地層処分技術 WG への提言

「声明」の呼びかけ人を参考人として技術 WG の議論に参加させよ

2024 年 2 月 22 日

2 月 13 日、文献調査報告書（案）（以下、報告書案）が公表されたⁱ。地層処分技術 WG（以下、技術 WG）がこれを審議する際には、資源エネルギー庁が作成した文献調査段階の評価の考え方（以下、評価の考え方ⁱⁱ）が適切に反映されているかだけでなく、評価の考え方（案）へのパブリック・コメント、および 2023 年 10 月 30 日に約 300 名の地学専門家が発表した「声明 世界最大級の変動帯の日本に、地層処分の適地はない」ⁱⁱⁱに照らして、市民や研究者の指摘や疑問に答えているかどうかを検討されるべきである。しかし、第 1 回技術 WG（2 月 13 日）では、53 件ものパブリック・コメントに対する回答は、わずかな文言の修正だけですまされ、多くの問題点の指摘に対し、なんら科学的な検討も、反論も行われなかった（資料 1、2 参照）。「声明」は、激しい変動帯の日本列島において、今後 10 万年間にわたり、地殻変動による岩盤の脆弱性や深部地下水の状況を予測し、地震の影響を受けない安定した場所を選定することは、現在の科学的知見では不可能と述べている。これらの指摘に対し、今後、技術 WG で客観的・科学的な検討と審議が行わるよう、提言を行いたい。

図8 断層及びその周辺の構造の概念図 (Choi et al. 等を基に作成)

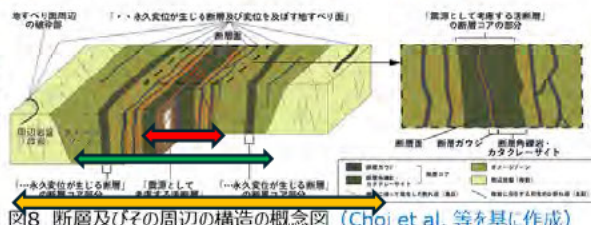
ダメージゾーンの規模を明示しないのは不適切

小野のコメント: 地震は主断層を中心に引き起こされ、それが「震源として考慮する活断層」であるが、地震によってその広い範囲に色々な亀裂が生じたり、基盤を切る地滑りが発生したりして「耐震設計上考慮する活断層」となり、その両者を含めた範囲が、『新規制基準』にいう「将来活動する可能性のある断層等」になっていく。図8にはスケールが入っていないために極めて抽象的な模式図になっている。実際のダメージゾーンは数 10km またはそれ以上に達する。例えば、熊本地震では主断層の全長 30km に対し、地層などの変異は主断層から 15km も離れた範囲に及んでいることが、遠田・石村 (2019) によって確認されている。

NUMO の回答: 図8は既往の文献の寸法記載のない図などを基に作図したものです(本文中に参考文献を追記しました)。断層コアの寸法については、断層の変位量に応じて、mm オーダーから km オーダーという幅広い値を取ると考えられ、ダメージゾーンの幅も断層コアと同様に断層変位量と相関があると考えられるため、概念図として示しています。また、図8における中心の「震源として考慮する活断層」の断層面及び断層コアに加えて、その周辺の「永久変位が生じる断層及び変位を及ぼす地すべり面」の断層面、断層コア、地すべり面及び地すべり面周辺の破碎部も避ける対象としております。ご指摘の熊本地震の際に観測された小断層変位については認識しておりますが、破碎帯の幅として考慮する現象ではなく、図8における主要な断層の周辺の断層面や地すべり面に該当すると考えられますので、基準の中で避ける場所としています。

図3 熊本地震の干渉 SAR により検出された小断層変位と余震分布との関係

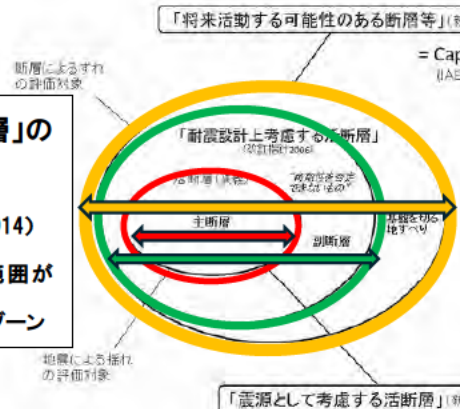
しかし、これまでの同規模の地殻内地震での地震断層分布と様相が大きく異なるのは、上記の主要地震断層帯以外にも **200 個所以上で小断層変位が生じたこと** である (Fujiwara et al., 2016: 図3)。これらの地震断層の多くは InSAR 解析画像による干渉縞の不連続によって指摘されたもので、その拡がりには主要地震断層帯から約 15 km 遠方にまでおよぶ。多くは数 cm 程度の小変位であるが、**最大変位は 40 cm 以上にも達する。** これらの

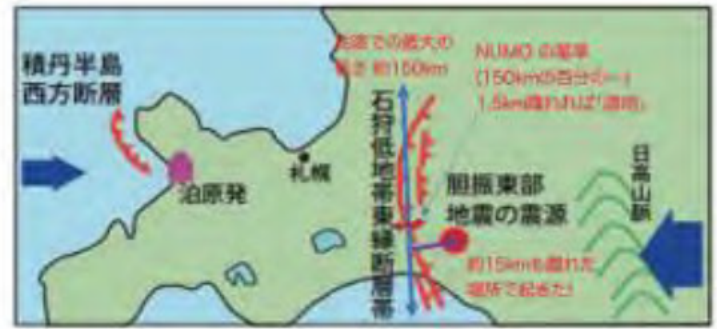
*胆振東部地震が、石狩低地東縁断層によるのなら、断層の地表での全長の100分の1をはるかに超えた場所で起きている。

*NUMO が言うように、胆振東部地震が石狩低地東縁断層と無関係なら、地震は「科学的特性マップ」では、これまで活断層が認定されていなかった「地層処分の適地」で生じたことになる。

小野のコメント:「破碎帯の幅として断層長さの100分の1程度」が学問的に間違いであることは2016年の熊本地震、2018年の北海道胆振東部地震でも明らかである。断層の周りには無数のひび割れが生じ大きな破碎帯となることは常識でもある。同マップが作成されたのは2017年であるから少なくとも前者の地震については検証されていなくてはならない。また、胆振東部地震の震源は、約150kmといわれる石狩低地東縁断層帯から15km近く離れた場所である。150kmの100分の1は1.5kmである。15kmはその10倍である。「断層長さの100分の1」は否定されなければならない。

NUMO の回答: 胆振東部地震の震源の位置と、石狩低地東縁断層帯の破碎帯とは直接の関係はないと理解しております。
(参考: 地質調査研究推進 本部地震調査委員会「平成30年北海道胆振東部地震の評価」(平成30年9月11日))

寿都湾～積丹半島沖の海底地形と海底活断層
変動地形学的手法により、多くの「海底活断層が、上図のように認定されてきている(小野、斉藤:2019 などを参照)が、NUMO の報告書(案)は、それらすべてを、音波探査では認識されない、という理由だけで、否定している。

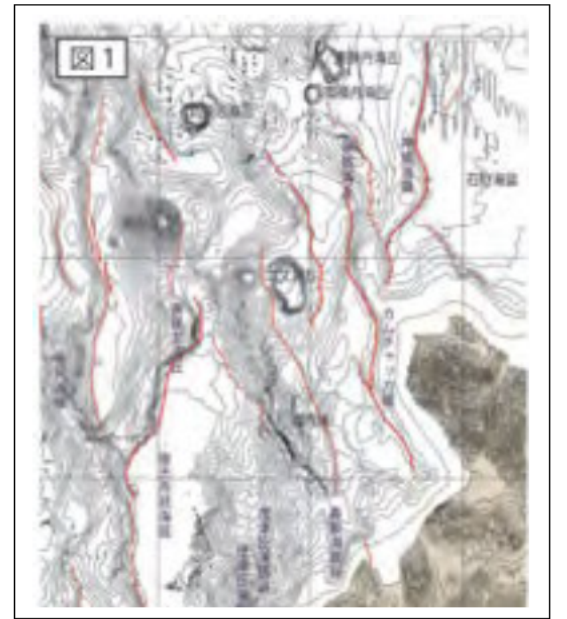
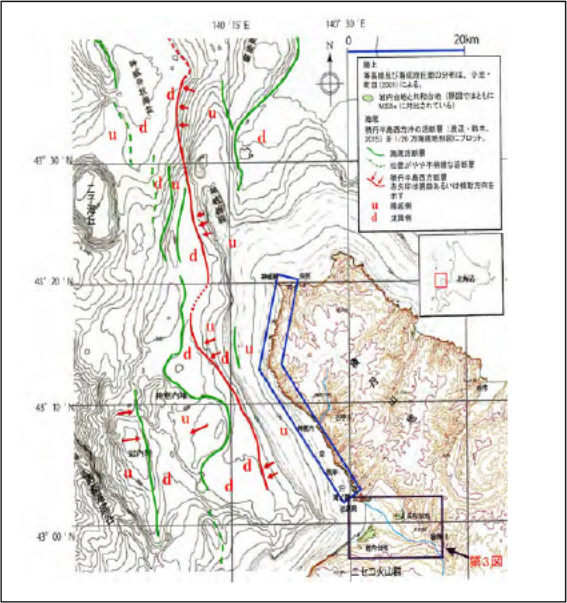
寿都湾、積丹半島沖には、右図のように、変動地形学的手法で認定された海底活断層がたくさんある。

しかし、今回の「報告」(案)では、それらは、音波探査では認定されないという理由から、すべて一方向的に否定されている。これは、海底活断層については、変動地形学調査と、音波探査など地球物理学的調査を、独立して評価すべきであるとしている原子力規制委員会の新差基準をも無視したものであり、承服できない。

能登地震を引き起こした海底活断層を正しく認定した変動地形学的手法を評価し、すべての海底活断層の評価を新たな視点からやり直すべきである。

従来の、音波探査に基づく手法では、上図のような、切れ切れの活断層しか認定されていなかったが、変動地形学的手法では、今回の 150km にわたる、しかも、より海岸線に近い活断層が 2014 年時点で認定されていたことが明らかになった。

「黒松内低地断層帯」の最新の調査結果

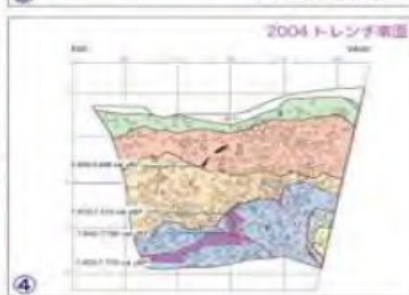
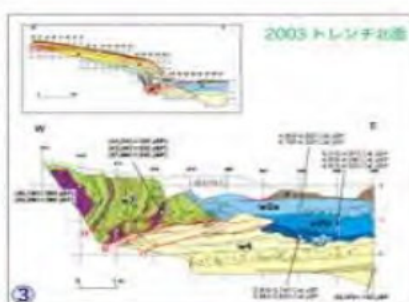
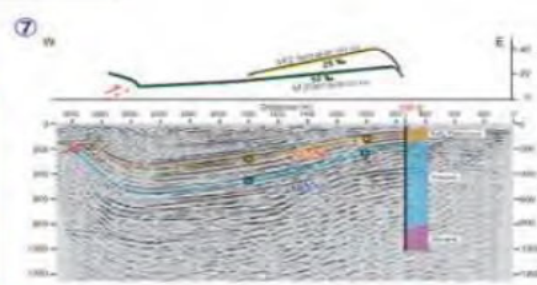
→ 「黒松内低地断層帯」を全体として考えれば、他の多くの断層も、これに該当する。また、記者会見資料1, 2で述べたことからすれば、寿都町の広い範囲がダメージゾーンに入ることは明らかである。

→ 「黒松内低地断層帯」を全体として考えれば、全体の地表延長は少なくとも32kmであり、後期更新世以降の活動が認められており、今後も、少なくともM7.3 クラスの地震を起こすことが、政府の「地震調査研究推進本部」によって評価されている。

能登半島の2020~2022年群発地震 (Yoshida et al., 2023)

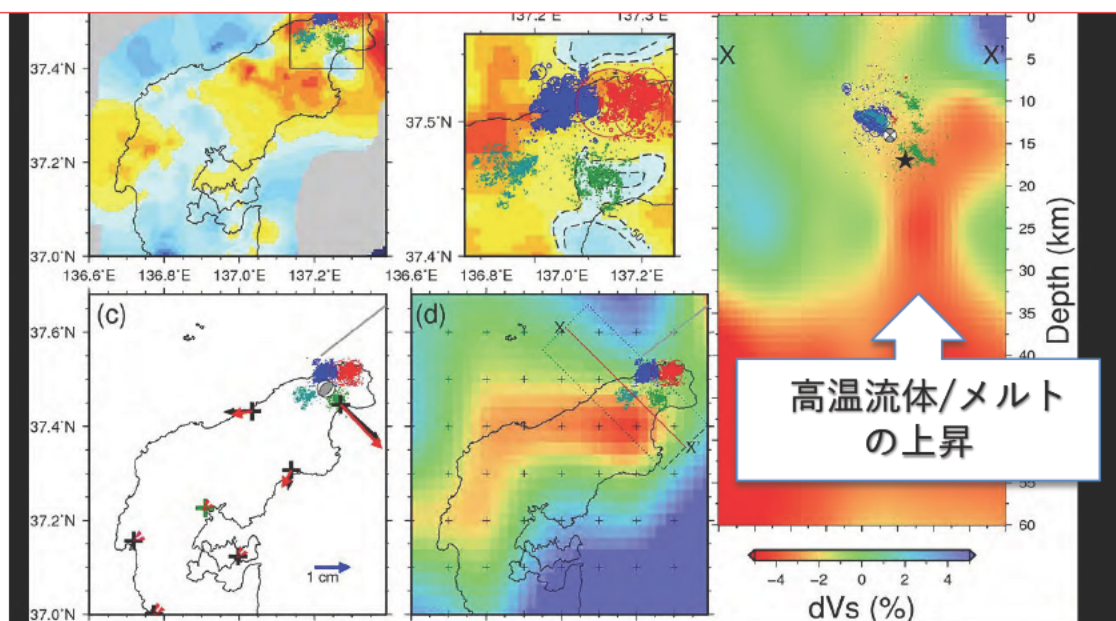
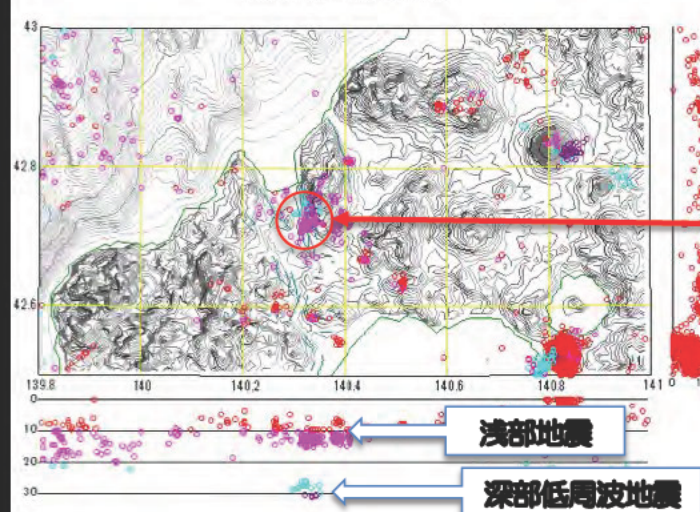
能登半島の群発地震は、メルト(and/or)流体に
関与した地震であり、2024年の地震は、そ
こから活断層帯に連動したと考えられている。

寿都の地下30 kmの低周波地震（深部流体に
関与）と10 kmの浅部地震の観測データは、
新たな火山が生じる可能性ではなく、能登半
島の群発地震との類似性に照らして判断す
べきである。

さらに、寿都の地震発生域は、黒松内低地断
層帯の北部と重なることから、能登半島の活
断層の連動地震に照らして評価すべきである。
